Réponse d'OVH à l'avis délibéré N° 2020-4263 adopté lors de la séance du 25 février 2020 de la Mission régionale d'autorité environnementale Hauts-de-France sur la régularisation des activités de stockage de données informatiques de la société OVH à Roubaix (59)

Roubaix 8 (salle batterie conforme à la réglementation actuelle)

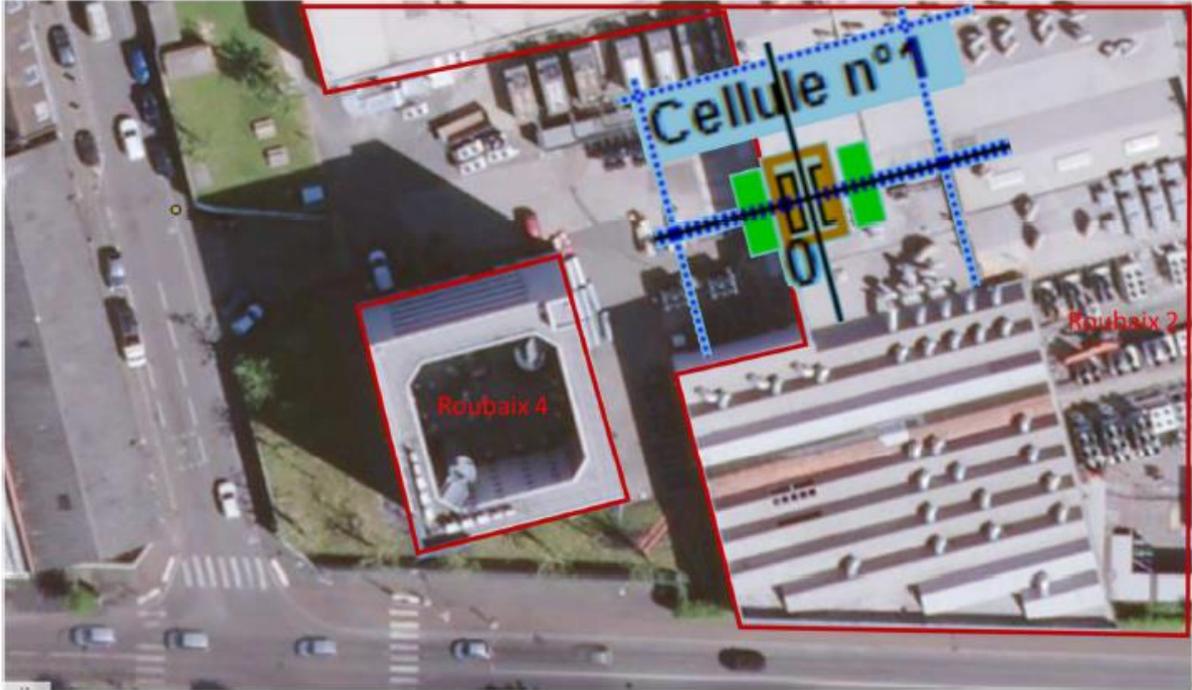
L'autorité environnementale recommande de compléter l'étude des dangers avec :

- la modélisation des effets thermiques d'un incendie généralisé d'un des centres de données**
- une analyse des effets toxiques dans les différents phénomènes d'incendies modélisés en intégrant les retombées des fumées après lessivage par la pluie ;**
- une analyse de scénarios avec des phénomènes dangereux en simultané ;**
- une étude des effets cumulés entre deux ou plusieurs datacentres du site.**

L'hypothèse d'un scénario incendie à l'échelle d'un datacentre peut être provoqué par un départ de feu au niveau d'une salle batterie.

La modélisation d'un scénario incendie sur plusieurs salles batteries a été proposée en fonction de la conformité des installations. Pour rappel, les salles batteries seront intégralement remises en conformité à moyen terme, suite à une série de travaux prévus par OVH.

La représentation des scénarii envisagés et des zones d'effets thermiques identifiés sont fournis en détail dans l'Annexe 2

Les scénarii montrent notamment, pour la configuration des salles batteries, des effets sortants très limités :

Pour rappel, la mise en conformité des locaux batteries à la réglementation applicable (rubrique 2925) est prévue

Les modélisations montrent les résultats suivants :

- Pas de tiers touchés par un incendie sur les salles batteries
- Pas de propagation d'un datacenter à l'autre

P65 et 66

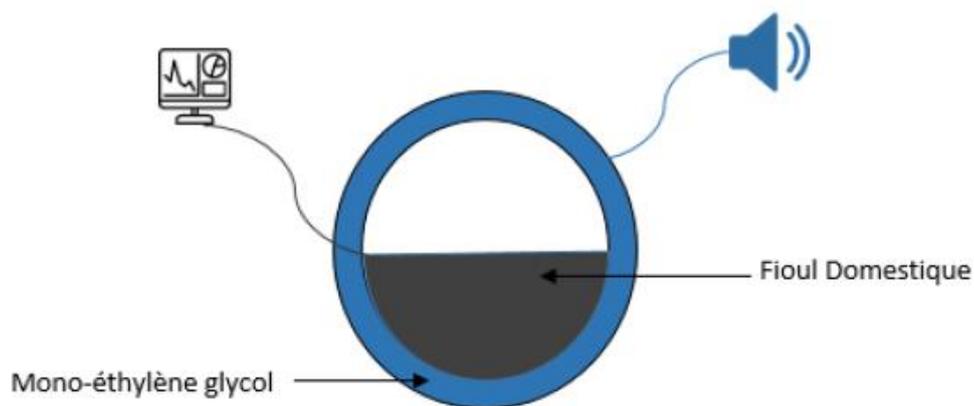
L'autorité environnementale recommande :

• de vérifier l'absence de fuites au niveau des cuves de fuel, notamment par un bilan périodique des consommations au regard du fonctionnement des groupes électrogènes ;

• de mettre en place une surveillance piézométrique afin de suivre l'évolution dans le temps de la pollution ancienne ou l'apparition de nouvelles pollutions.

Les cuves aériennes (3 cuves de 35 m³ sur Roubaix 8) sont implantées sur des sols imperméabilisés. Elles sont dotées de deux systèmes de surveillance de quantité de fioul : l'une digitale déportée, la seconde analogique sur site.

L'ensemble des cuves disposent de doubles parois. L'espace entre les parois est rempli d'un fluide antigel anti-corrosion et est équipé d'un système de détection avec alarme sonore en cas de fuite du liquide témoin.

Les trois cuves aériennes, d'une capacité de 35 m³ chacune, seront disposées sur une dalle en pointe de diamant recueillant les eaux et effluents pollués en un point centralisé. Ce recueil est doté d'un séparateur d'hydrocarbure avec vanne guillotine.

La capacité de rétention des cuves aériennes est de 200L (rétention dans les réseaux) et est de 77 m³ (20m x 9,67 m x 0,4 m) via la dalle de la cuvette
